„Výstavba Multifunkční sportovní a kulturní haly v Brně“

VYSVĚTLENÍ, ZMĚNA NEBO DOPLNĚNÍ ZADÁVACÍ DOKUMENTACE

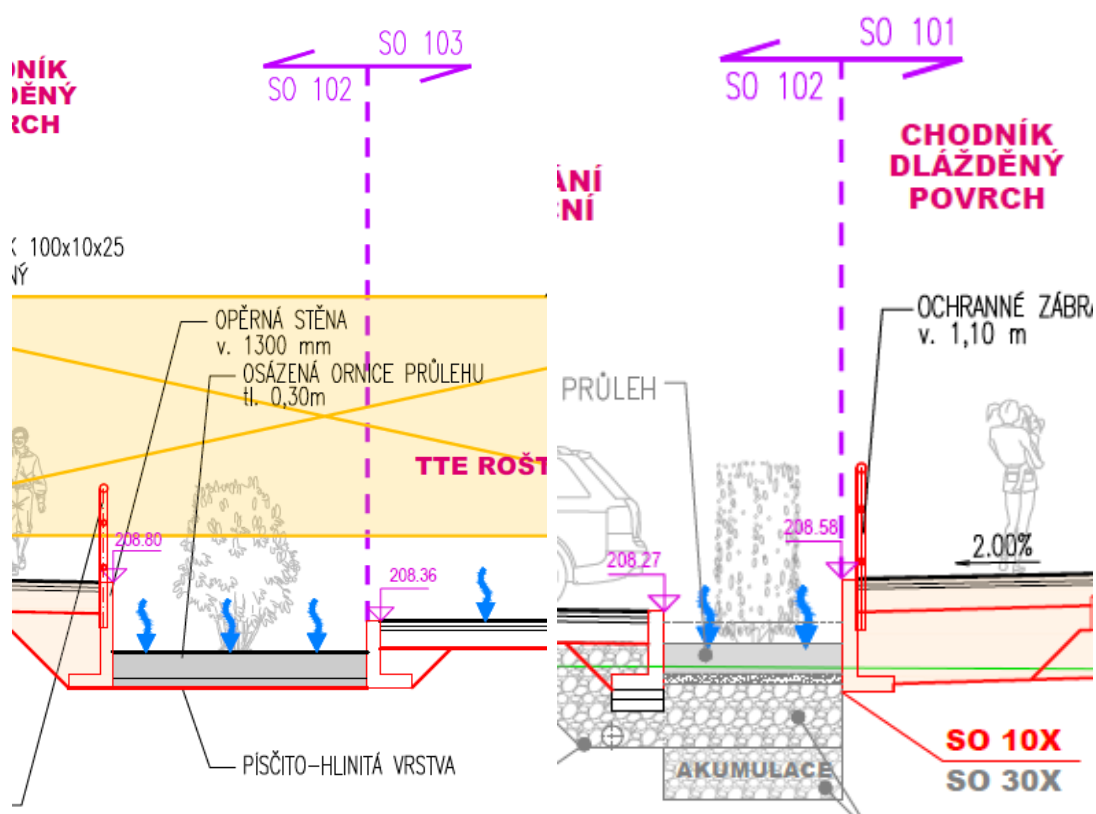
V soupisu prací „OSSENDORF - 1. STAVBA - MODRÁ - Multifunkční sportovní a kulturní pavilon 1. ETAPA [zadání].xlsx„ jsou v řásti SO 103b – Plocha P2 položky ř.5-8 mtř a dod Opěrné zdi samonosné ze řelezobetonových řílřů tvaru L se řákladem z betonu prostého dl.40.5m.

Z výřresové dokumentace je patřné, ře opěrné zdi jsou i v SO 101 (dl.8m) a 102 (dl.47m) ovřem v soupisech prací řěchto objektů položky pro mtř a řodávku opěrných zdí se řábradlím řybí.

Žádám o doplnění příslušných položek do soupisu prací.

Ad Dotaz 13)

V situaci SO 002.1 – DEMOLICE ZPEVNĚNÝCH PLOCH jsou modře šrafované stávající plochy v místě budoucí haly. Tyto plochy nejsou zahrnuty v příslušném soupise prací části OKOLNÍ PLOCHY a nefigurují ani v soupise prací části HALA.

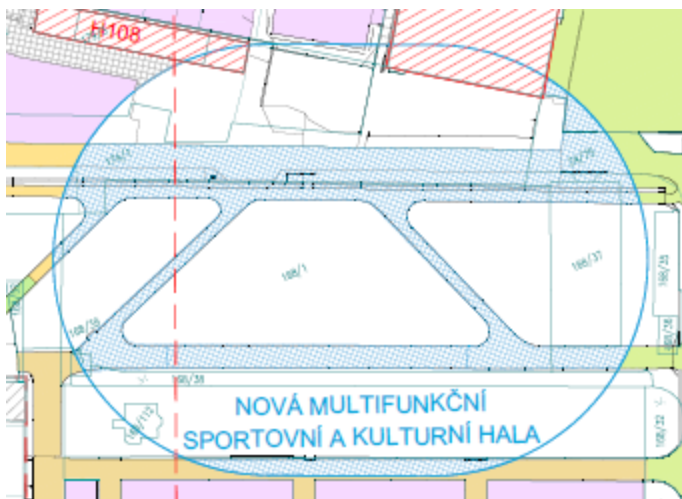
Pokud má být demolice těchto ploch součástí cenové nabídky, žádáme zadavatele o doplnění příslušných položek do soupisu prací.

Ad Dotaz 20)

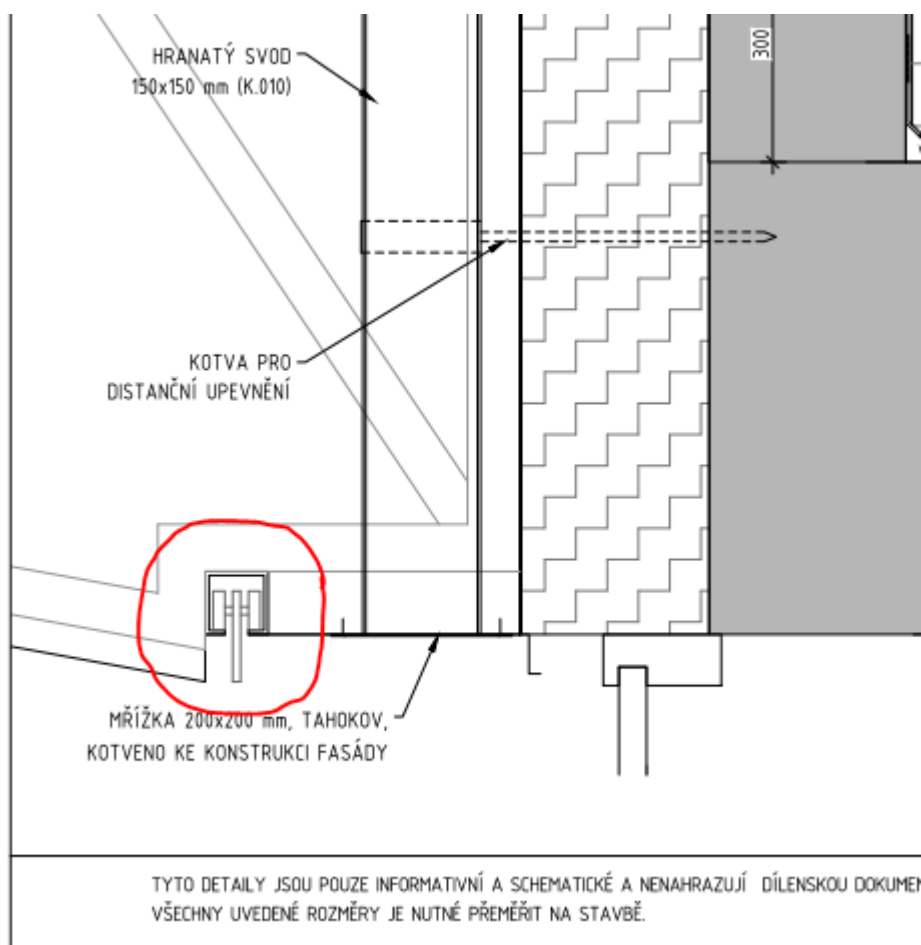
Dotaz 1:

Barová sedačka je podrobně popsána v tabulce ostatních výrobků (výrobek č. O.018). Zadavatel přikládá nezávazný referenční obrázek jako možnou variantu:

V situaci SO 104 – PARKOVIŠTĚ P3 – BUSM, TAXI, MKSP jsou zakresleny liniové žlaby (LV1-3 45,0+10,5+43,7m), které nejsou vykázány v příslušném soupise prací.

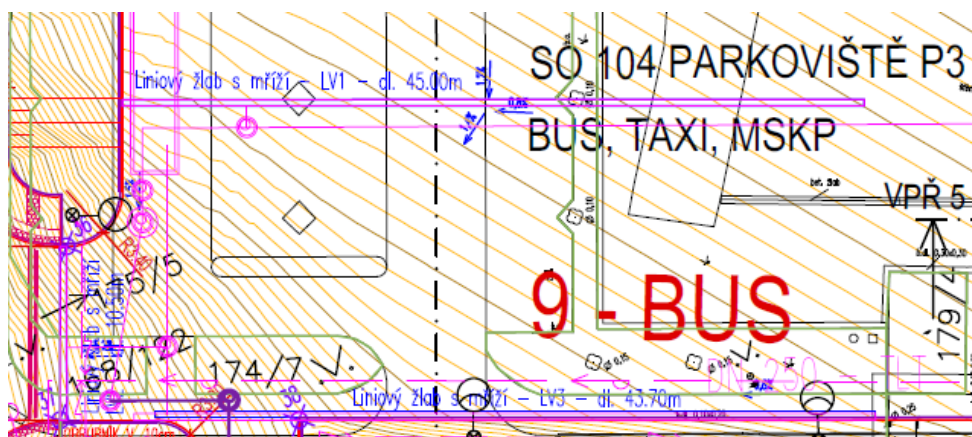
Na jihovýchodní straně parkoviště jsou v situaci zakresleny 3 uliční vpusti, které také nejsou vykázány v soupise prací SO 104.

Ad Dotaz 9)

K položce (výkaz výměr) č. 40. Lavička dvojité – nerez

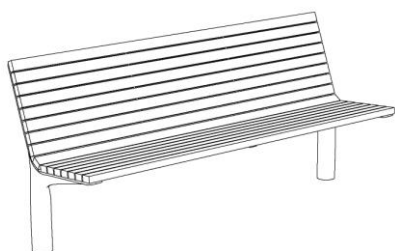
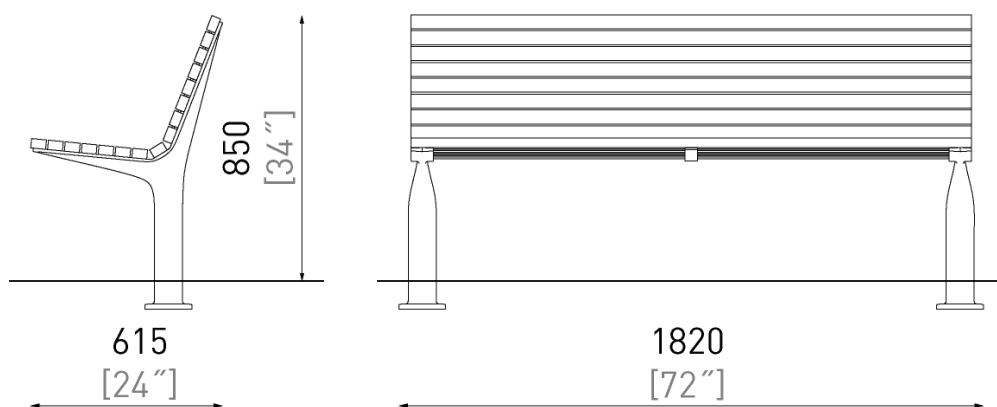
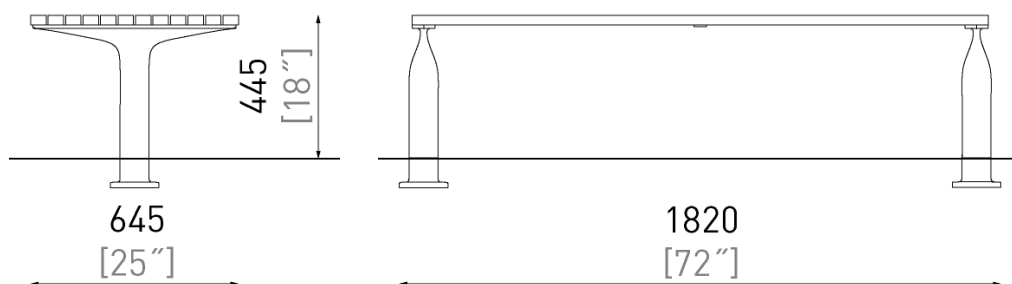
Dotaz č. 14

Viz principy tvorby veřejných prostranství (strana 232), dostupné na <https://kambrno.cz/wp-content/uploads/2019/10/PTVP-full.pdf>

- a) Materiál k položce 39, 40:
konstrukce z hliníkové slitiny
sedák a opěradlo z dřevěných lamel – tropické dřevo
- b) Rozměry
K položce (výkaz výměr) č. 39. Lavička jednostranná – nerez

V projektové dokumentaci D12a SK – BETON / A_MSKP_DPS_SO101_D12a_101_TZ_00.pdf - 5.3 SCHODIŠTĚ - 4) DVOURAMENNÁ SCHODIŠTĚ Z 1.NP DO 6.NP

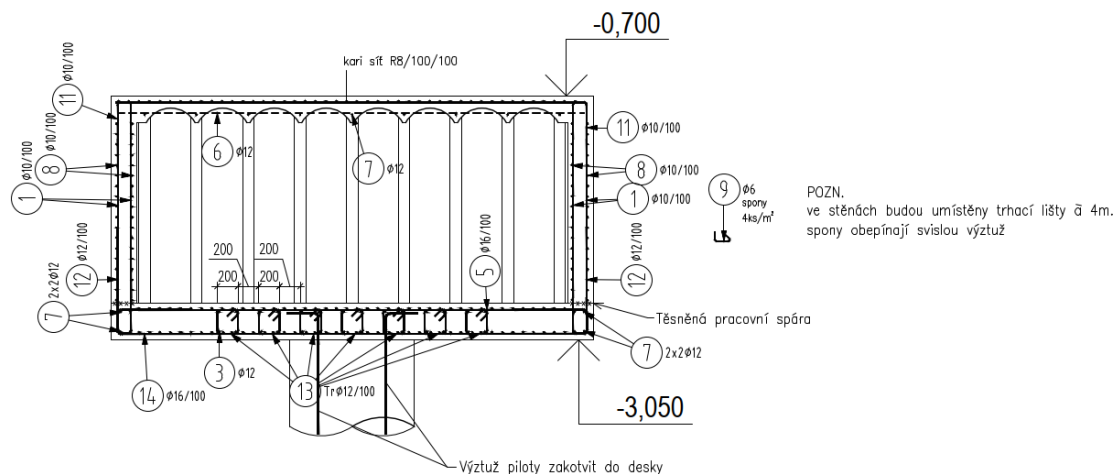
Žádáme zadavatele o doplnění položky na vylamovací lišty, přes které jsou napojeny monolitické mezipodesty na schodišťové stěny.

Ad Dotaz 5)

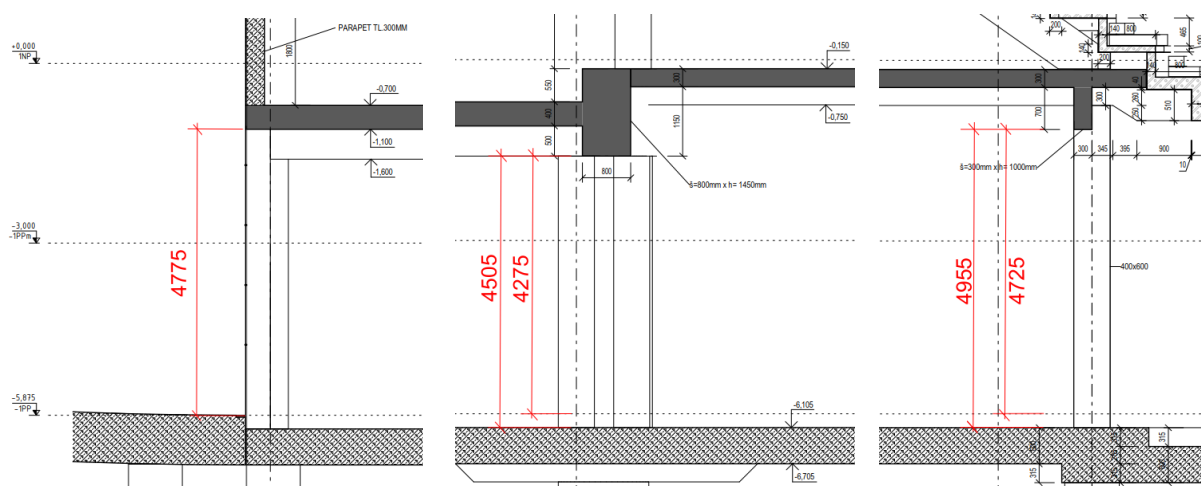
Dotaz č. 14

Maximální velikost otvoru pro vjezd na budoucí ledovou plochu je 5500 x 4200 mm (šířka x výška). Jednotlivé velikosti otvorů v betonové konstrukci jsou následující:

Z rampy do manipulačního prostoru 1.Z23.001 – otvor 7500 x 4775 mm,

Zed' opěrná prefabrikovaná pohledová přímá

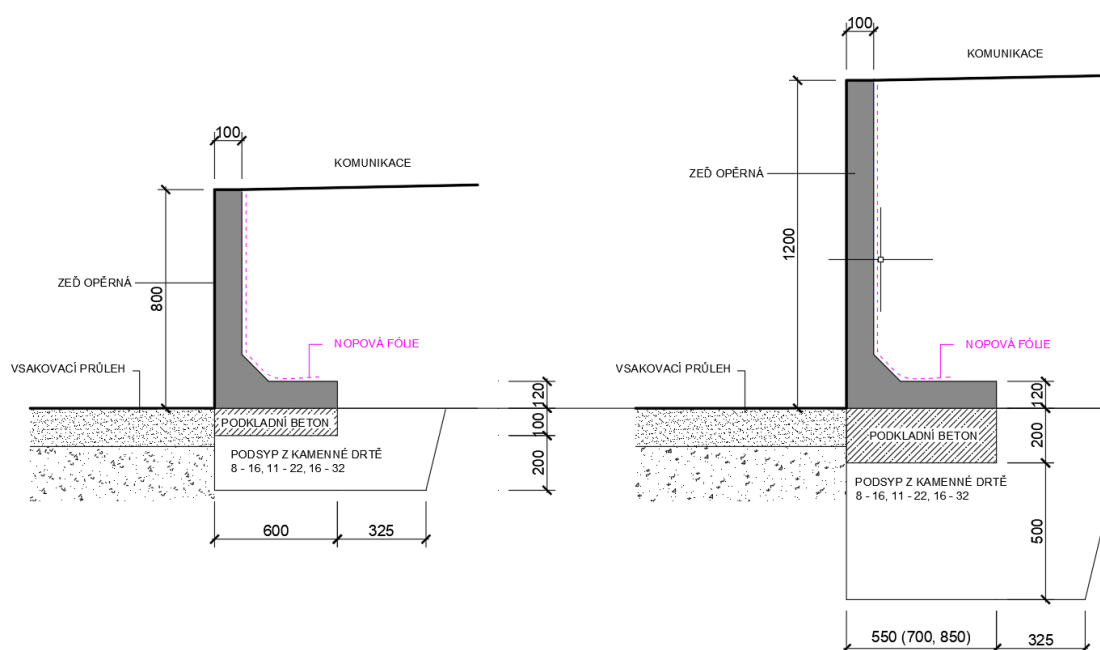
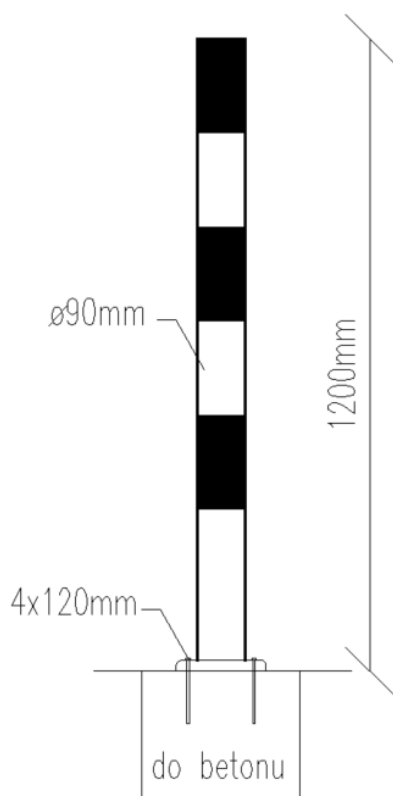
Dotaz č. 16

Žádáme zadavatele o doplnění výkresu k následujícím položkám:

Ochranné sloupky

Protinárazový ochranný sloupek z oceli výšky 1200 mm a průměru 90 mm. Vyrobeny z ocelových trubek, tloušťka vnitřní stěny trubky 3 mm. Připevnění do země přes montážní patku a kotevní šrouby. Sloupky jsou opatřeny žluto-černým reflexním nátěrem.

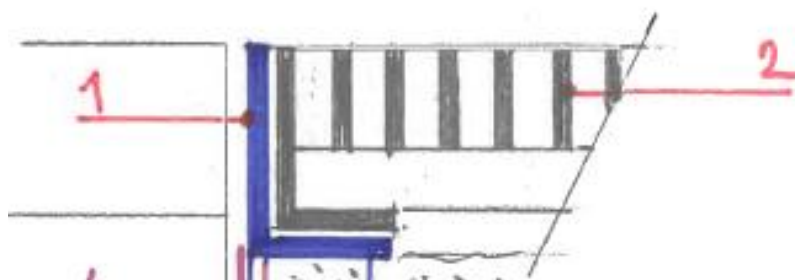
V soupisu prací OSSENDORF - 1. STAVBA - MODRÁ - Multifunkční sportovní a kulturní pavilon
1. ETAPA [zadání]_v05 je ve VV SO 105 - Plocha MSKP položky:

39	M	74910.R03	rám pro mříž z oceli 2000x2000	kus	18,000
40	M	74910.R04	mříže ke stromům bez rámu tvárná litina 2000x2000	kus	18,000
41	M	74910.R02	mříže ke stromům bez rámu tvárná litina 3500x7000	kus	49,000
42	M	74910.R01	rám pro mříž z oceli 3500x7000	kus	49,000

Mříže jsou ve VV definovány jako litinové s ocelovým rámem, ovšem ve výkrese 105_09_Schéma mříží.pdf je v legendě uvedeno, že rám i mříž budou ocelové:

1/ Nosný ocelový rám např. L100/65/8

2/ výplňový demontovatelný ocelový rošt – rám např. L90/60/8, horní pásnice 50/6 á 25mm, spodní křížové pásnice 30/6 á 100mm

Žádáme zadavatele o jasné zadání materiálu mříží.

Obr. příklad:

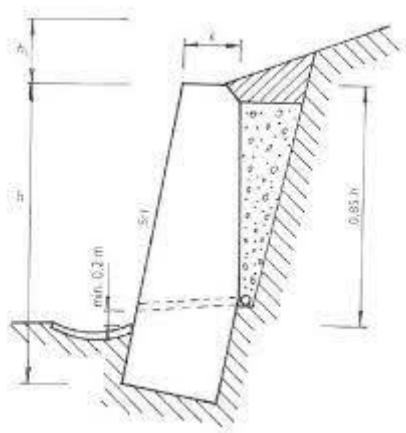
Dotaz č. 1

Chrliče - kompletní dodávka a montáž – Převodění vody (která bude současně sloužit k zavlažování stromů) skrz zeď pomocí např. PVC trubky průměr 50 mm, které se umísťují do konstrukce. Vyústění trubek na lícové straně musí být z důvodu odtoku vody nejméně 0,2 m nad terénem. Barevně provedení chrliče by mělo odpovídat barvě stěny zdi. Na začátku je chrlič je opatřen propustnou zátkou proti hlodavcům.
